SWAG 30 92 1764

odgovara za:
 Seat Cordoba,
 Seat Ibiza II, III (1.4 16V AFH, 1.0 16V AVZ)
 VW Polo 3 (1.4 16V AFH)

Španer

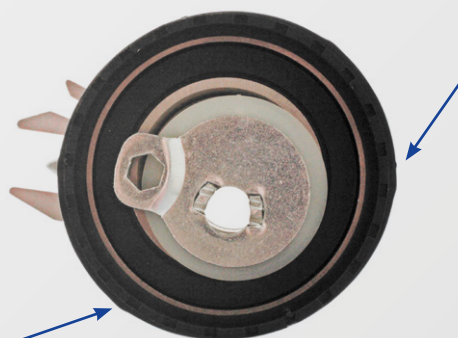
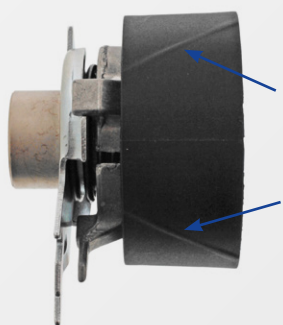
Španer uzrokuje vibriranje kaiša i stvaranje neprijatnog zvuka.

Ranija verzija španera (uporedni br. 036 109 243 D i 036 109 243 G) je okruglog oblika i kao takva dovodi do pomenutih problema. Ova verzija je kod VW zamenjena i nije više aktuelna.

SWAG preporučuje korišćenje španera SWAG br. 30 92 1764 (uporedni br. 036 109 243 J) – optimalno rešenje za navedene probleme. Površina naleganja ima dijagonalna ispupčenja

(pogledajte slike), što omogućava pravilnije i ravnomerno okretanje zupčastog kaiša. Ujedno je i vibriranje kaiša ublaženo, a tako se obezbeđuje i duži vek trajanja.

Površina španera sa dijagonalnim ispupčenjima nije greška! Momenat pritezanja vijka španera je 20 Nm.
